COMUNICADO

Processo CEETEPS n.º: 1488750/2019

Concorrência n.º 04/2021

Objeto: Obras de Construção para Implantação da Etec de Sumaré.

DET. FIXAÇÃO DO MONTANTE

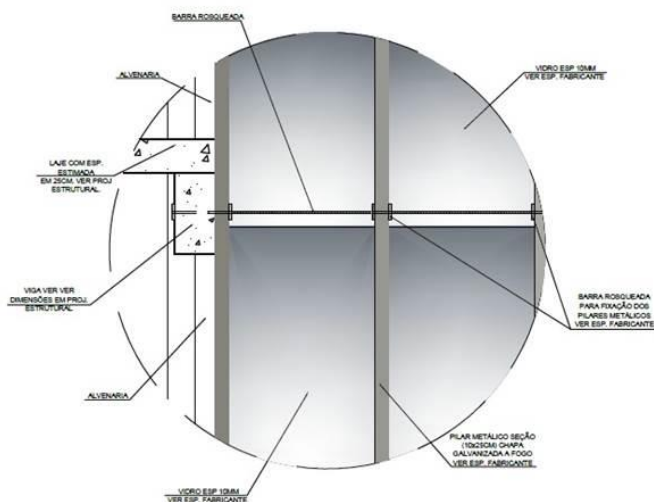
2-) Referente a esquadria J03, no Projeto consta:

Na descrição cita que os vidros da esquadria J03 deverá ser de 8mm temperado do tipo refletivo prata, porém do detalhe cita vidro esp 10mm, qual devemos considerar?

A esquadrias J03 será em alumínio ou em ferro? Já que no detalhe cita pilar metálico seção (10x25 cm) chapa galvanizada a fogo.

Resposta: Considerar vidro de 10mm com película refletiva - para a fachada. Para a J03 considerar as esquadrias de ferro - conforme planilha orçamentária e detalhamento em projeto.
